## Indicación para el montaje de los rodillos deflectores 532 0158 10 y 532 0189 10

**532 0158 10** (viejo)  
**532 0189 10** (nuevo)

Situación 11.2007  
**INA 0008**

Fig. 1: 532 0158 10 (versión antigua)

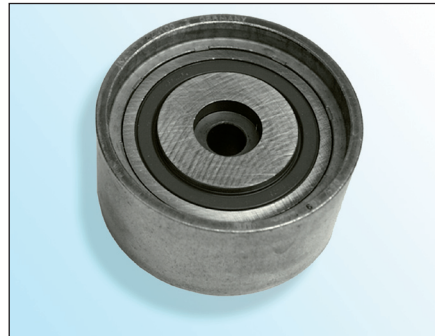
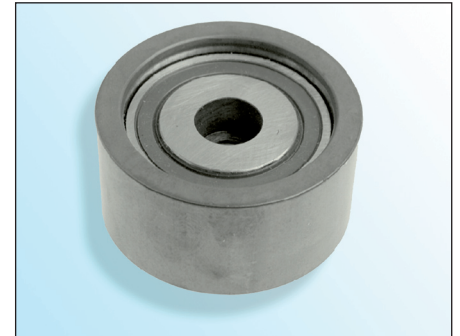
El rodillo deflector **532 0158 10** ha sido cambiado por **532 0189 10**.

El rodillo deflector **532 0158 10** debe montarse con un tornillo Allen con una longitud de rosca de **40 mm**.

El rodillo deflector **532 0189 10** debe montarse con un tornillo Allen con una longitud de rosca de **30 mm**.

Para montar el rodillo deflector **deben** emplearse los tornillos contenidos en el embalaje.

¡El uso de tornillos inadecuados puede provocar daños en el motor!
